改善箇所説明図

不具合の内容

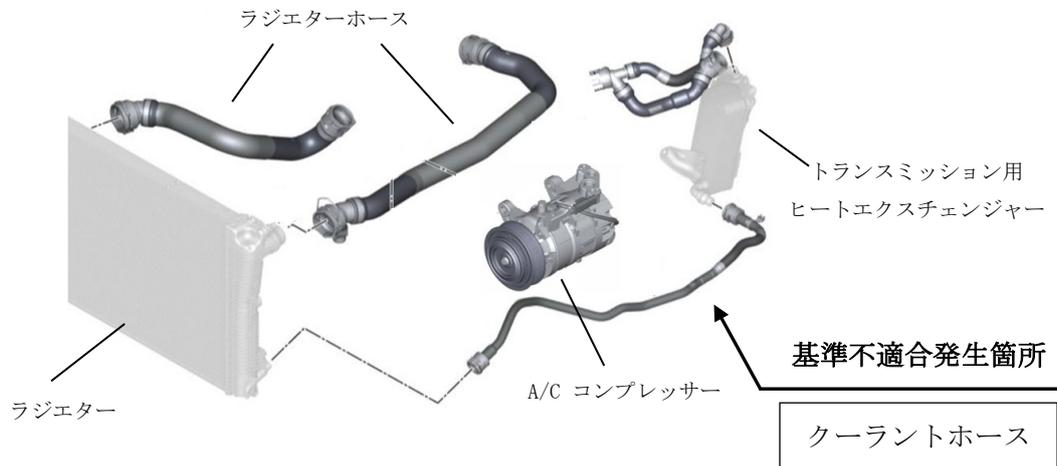
冷却装置において、プラスチック製クーラントホースの成形機器の設定が不適切なため、設計通りの形状に加工できていないものがある。そのため、当該ホースがエアコンコンプレッサーのプーリーベルトに接触することで摩耗し穴が開き、冷却水が漏れ出すおそれがある。

全車両、クーラントホースを良品と交換する。

識別：左フロントドアアロアヒンジ取り付けボルト（下側）の頭に白ペンを塗布する。
